MPL/PF/FZ/241/3/03/25

Dotyczy: postępowania prowadzonego w trybie przetargu nieograniczonego na podstawie ustawy z dnia 11.09.2019 r. Prawo zamówień publicznych (Dz. U. z 2024 r., poz. 1320, t.j. z dnia 30.08.2024 r. z późn. zm.) zwanej dalej "ustawą PZP" lub „PZP” pn. „**Rozbudowa terminalu pasażerskiego Kraków Airport etap I – część T6**”.

Na podstawie art. 135 ust. 2 ustawy PZP w związku z wpłynięciem pytań do SWZ Zamawiający udziela następujących wyjaśnień:

Pytanie nr 2290

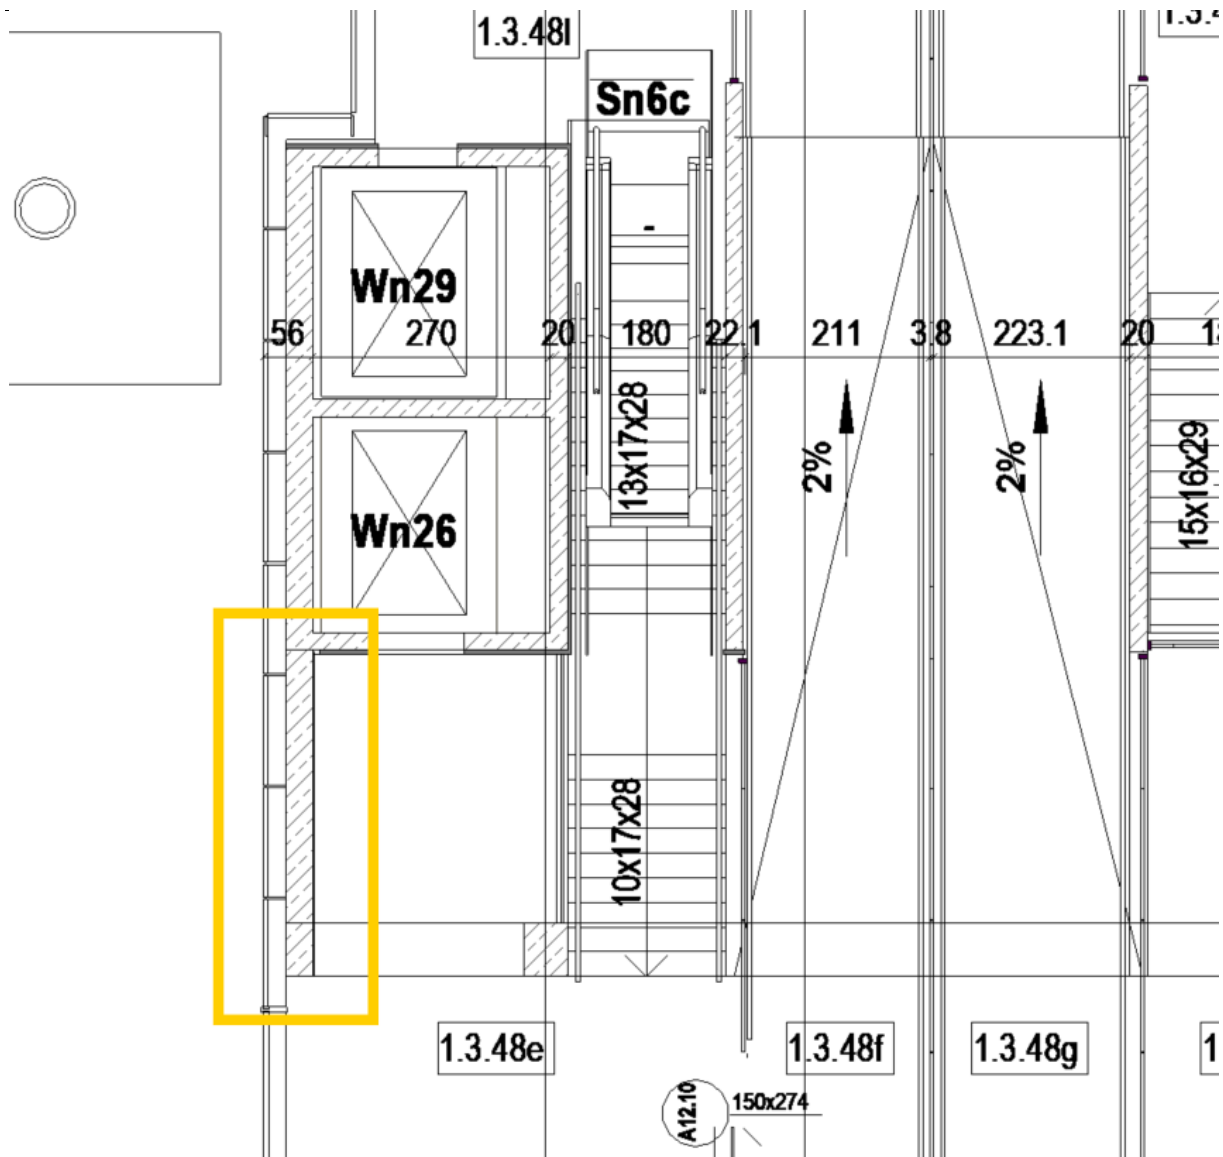
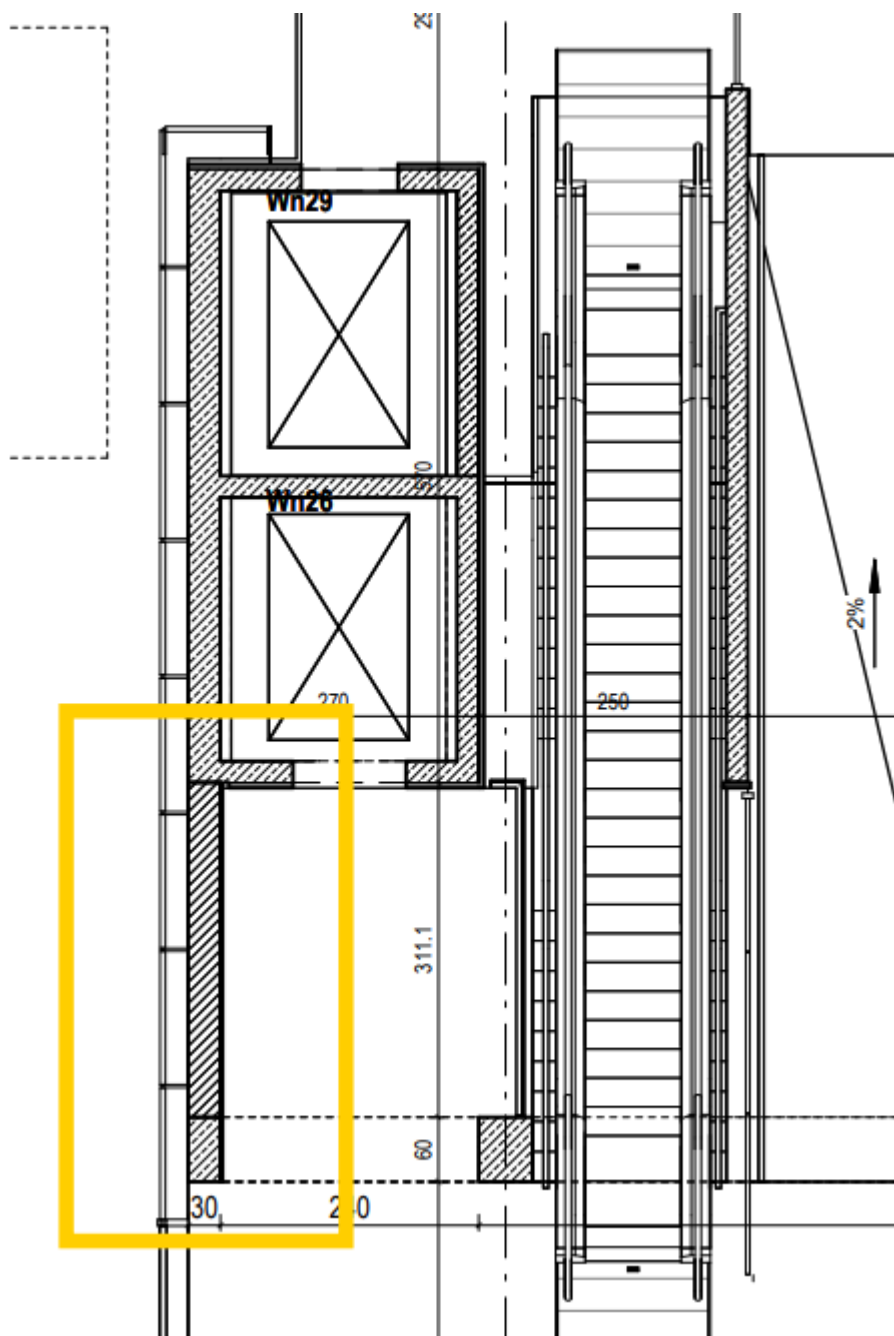
Występuje rozbieżność między rysunkami wieży nr 7 (rys. 083MPL PFU A RPW 1302-T6) oraz rzutami projektu architektury. Część ścian oznaczone jako żelbetowe w projekcie architektury jest oznaczona jako ściany murowane na rysunkach wież. Prosimy o wskazanie prawidłowego wariantu projektu.

Ściany należy wykonać zgodnie z projektem konstrukcji.

Pytanie nr 2291

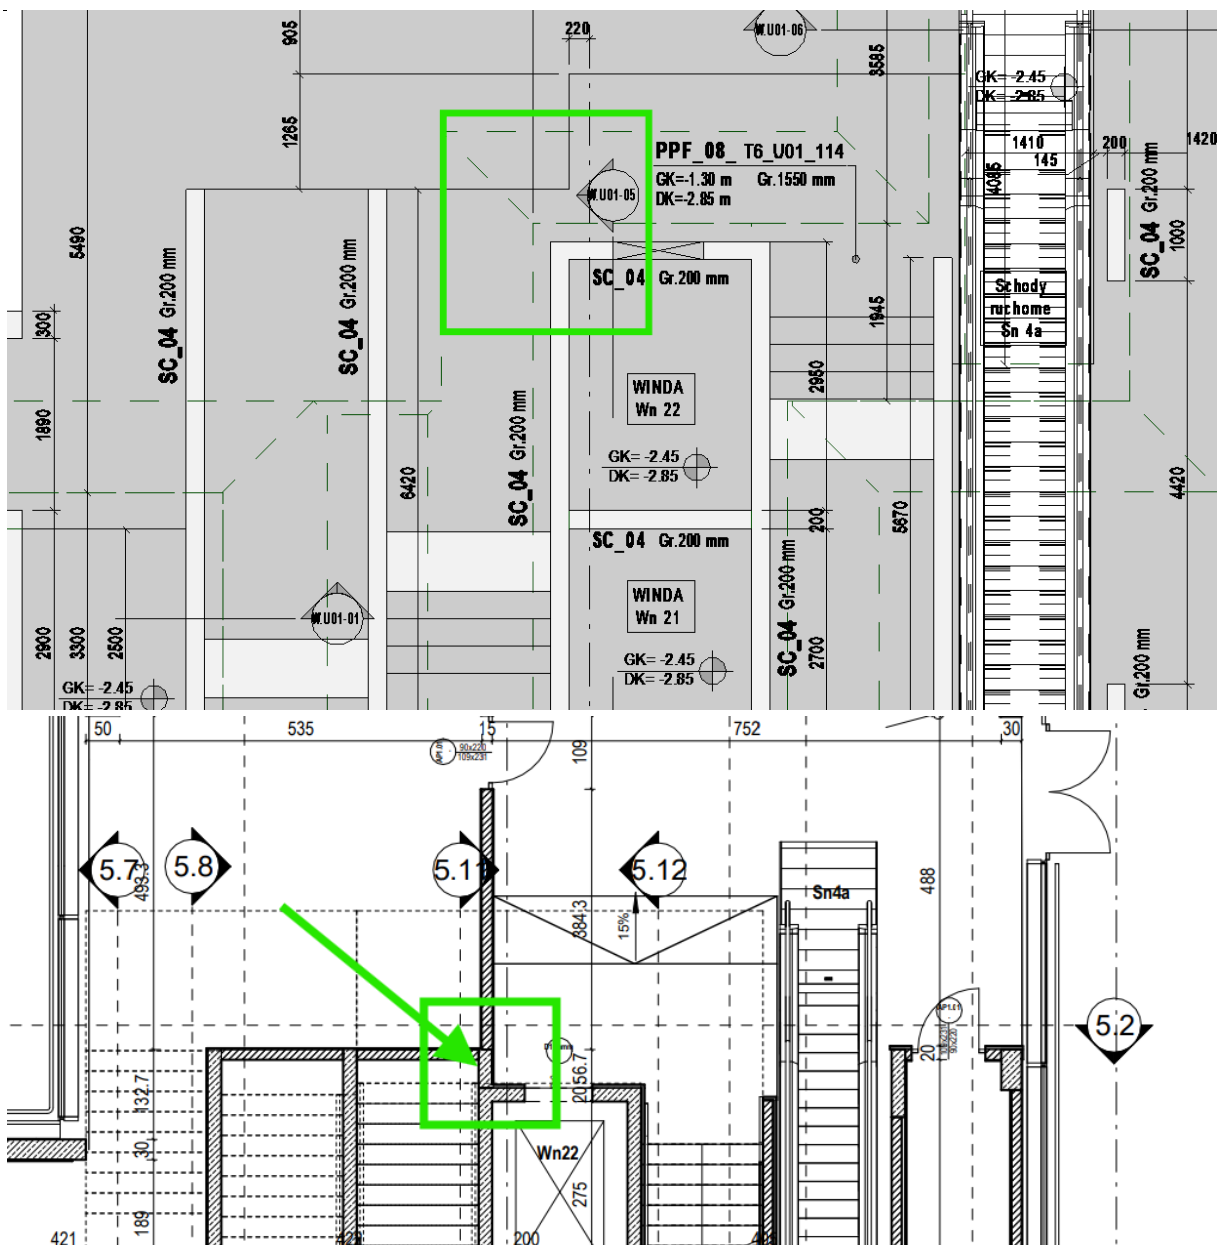
Zaznaczona ściana żelbetowa nie występuje w projekcie konstrukcji, natomiast na rzutach wieży (rys. 083MPL-PFU-A-WR-RPW-1301-T6) widnieje. Prosimy o potwierdzenie, że ta ściana jest żelbetowa.

Pytanie nr 2293

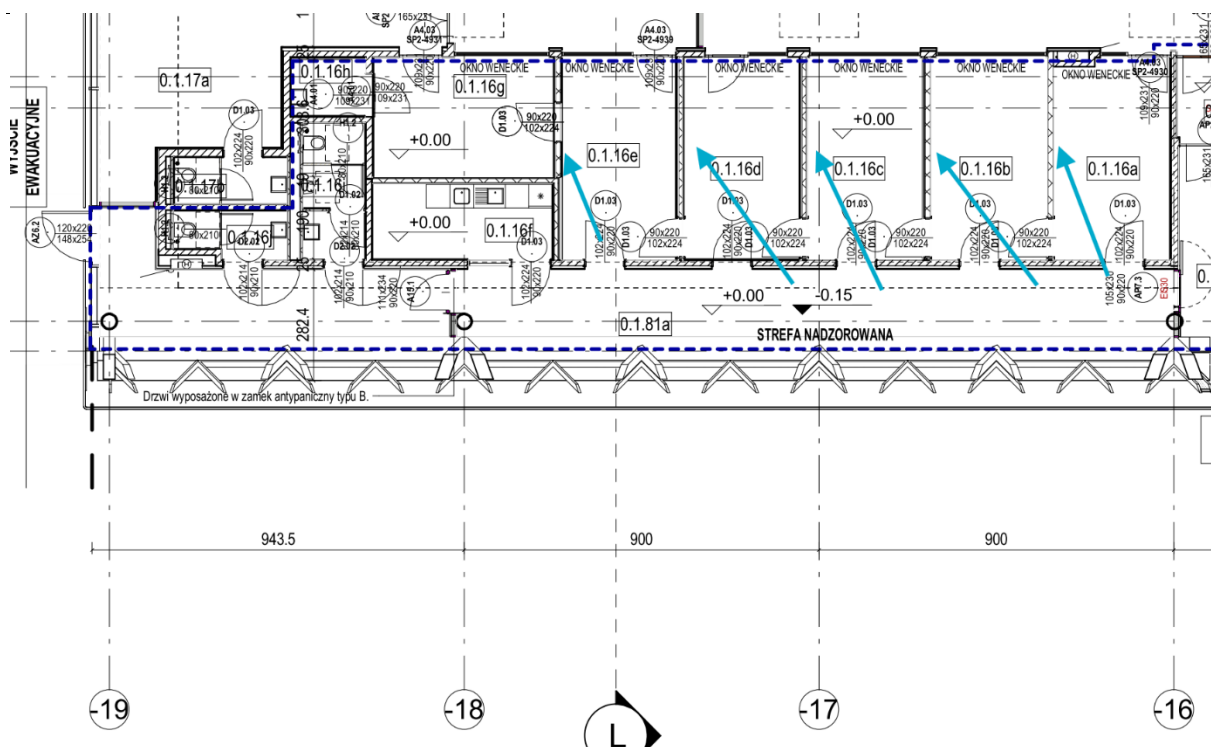
Z jakiego materiału projektowane są wskazane ściany? Oznaczenie nie występuje w legendzie.

Według rysunku nr 083MPL- PFU-A- R00-302-T6 ściany oznaczone SC-1b to ściany w technologii ścianek g-k, przy czym należy bazować na opracowaniu opisowym 083MPL_PFU_T6.

Pytanie nr 2294

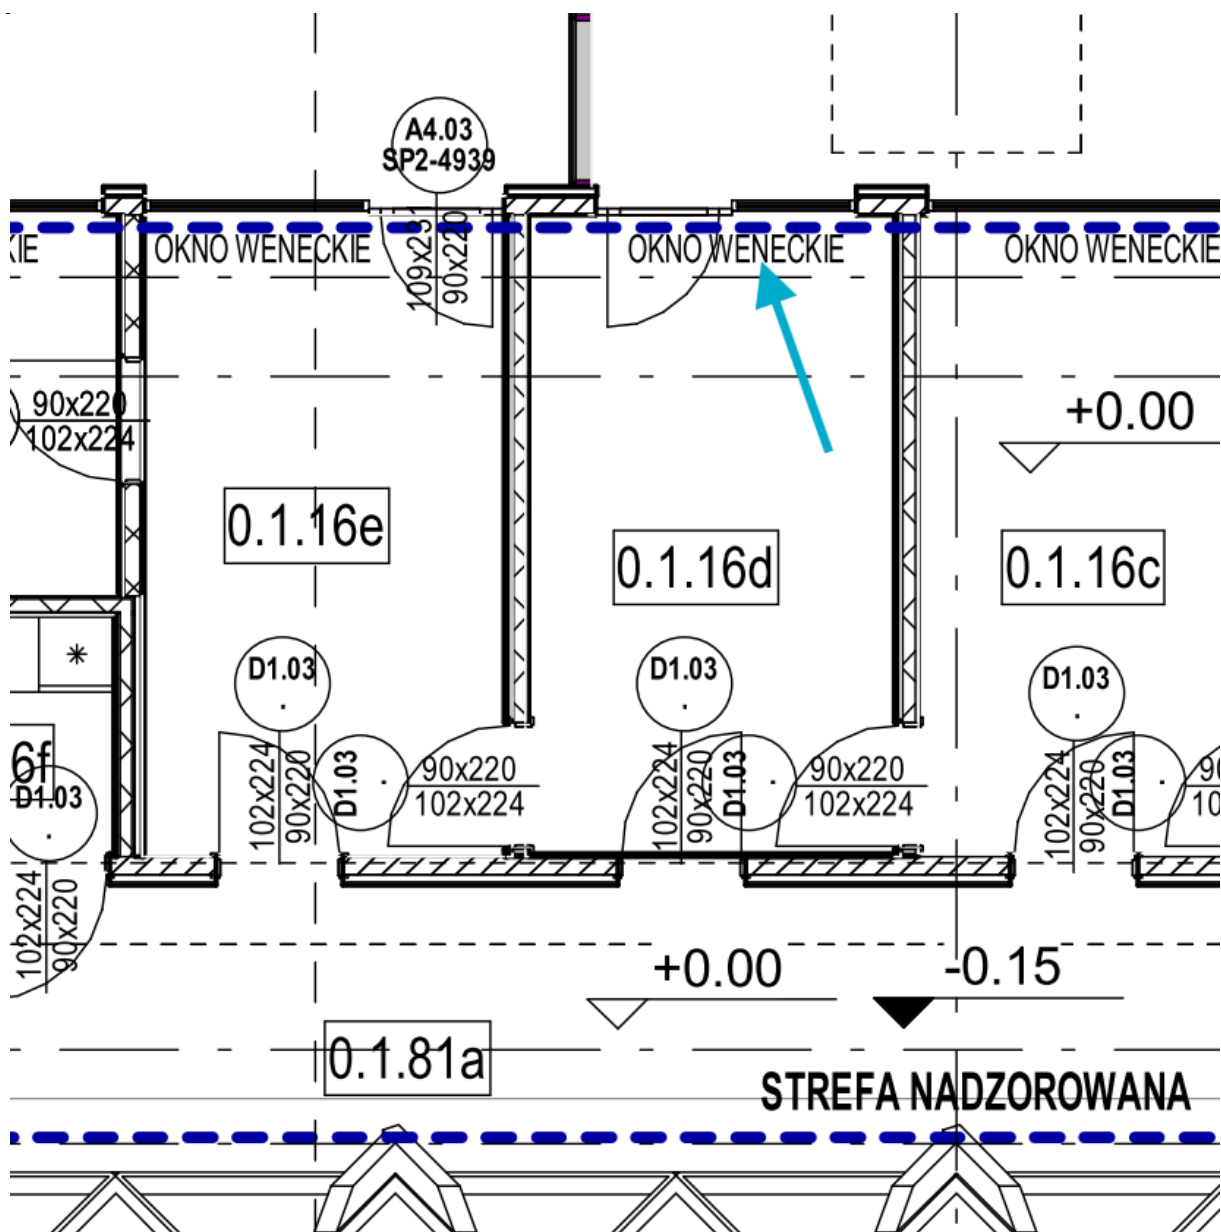
Szerokość wskazanego okna na rzucie (209cm) nie zgadza się z wymiarem podanym w zestawieniu okien (240cm). Prosimy o wskazanie prawidłowego rozwiązania.

Rozmiar okna wskazanego w załączniku należy rozpatrywać zgodnie z rysunkiem rzutu parteru.
